Bouwplan gevel t Hof 1 te Bronkhorst, herziene versie 26-01-2017

Fam. Kuiper-van Bergem (06-37541992)

't Hof 1

7226 LG Bronkhorst

1. Voorgevel

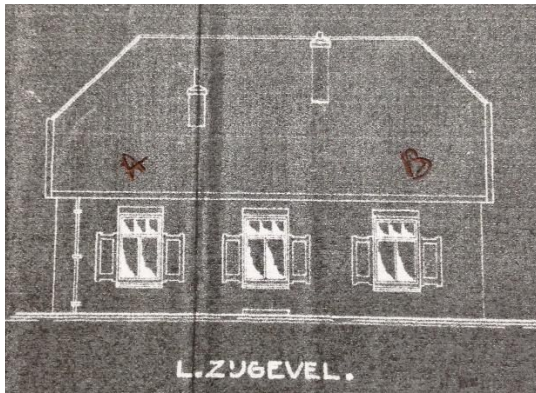
- Waar nodig herstellen van kozijnen en enkel glas vervangen door dubbel-/isolatieglas
- Plaatsen van luiken ramen begane grond (afmeting luiken: h 1.86 mtr x 62 cm, hoger dan de oorspronkelijke luiken in kader van duurzaamheid)

2. Linkerzijgevel

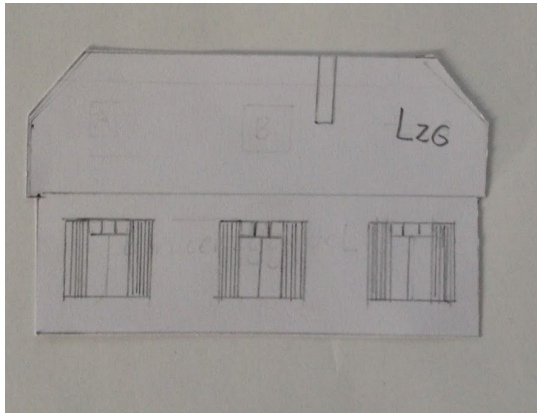
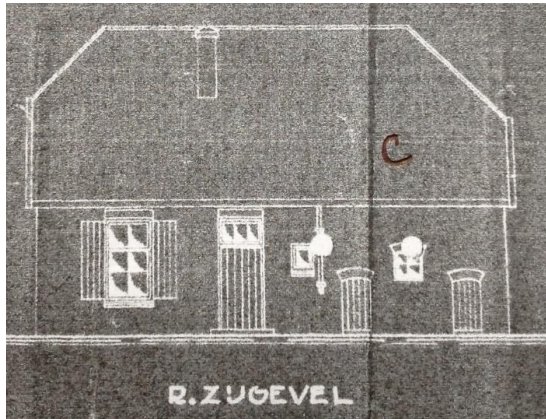
- Waar nodig herstellen van kozijnen en enkel glas vervangen door dubbel-/isolatieglas
- Plaatsen van luiken bij de ramen (afmeting luiken h 1.86 x b 62 cm, hoger dan de oorspronkelijke luiken in kader van duurzaamheid)

3. Rechterzijgevel

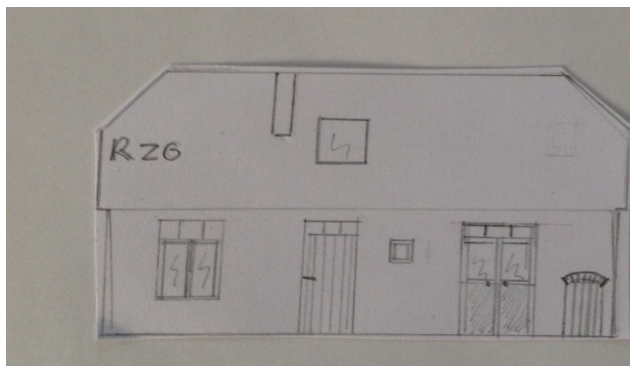
- Waar nodig herstellen van kozijnen en enkel glas vervangen door dubbel-/isolatieglas
- Plaatsen van luiken (oorspronkelijke) huidige raam links van de achterdeur (afmeting luik: h 1.97 mtr x 62 cm)
- Huidige dubbele raamkozijn rechts van de achterdeur vervangen door dubbele openslaande deuren jaren 30-stijl (afmeting: H 2.75 x B 1.36)
- Rechter dichtgemetselde varkensstal opening voorzien van de oorspronkelijke (niet functionele) deur

4. Achtergevel

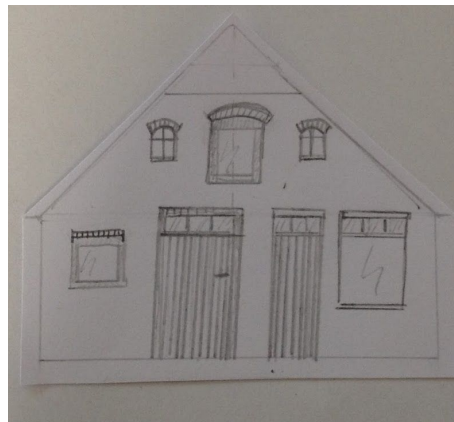
- Waar nodig herstellen van kozijnen en enkel glas vervangen door dubbel-/isolatieglas
- Huidige in gebruik zijnde deur vervangen door een brede niet functionele deur, zoveel mogelijk gelijk aan de oorspronkelijke situatie, zie foto oorspronkelijke situatie boerderij. De deur wordt passend gemaakt voor -en valt dus binnen- het bestaande kozijn.
- Het raam direct aan de rechterkant van de huidige deur vervangen door de oorspronkelijke dichte deur in een niet functionele uitvoering (zie foto oorspronkelijke situatie boerderij). De deur wordt passend gemaakt voor het bestaande kozijn in de huidige breedte. Huidig metselwerk onder het raam zal worden verwijderd t.b.v. de deur. Afmeting: h 2,5 mt x 91,5 cm.
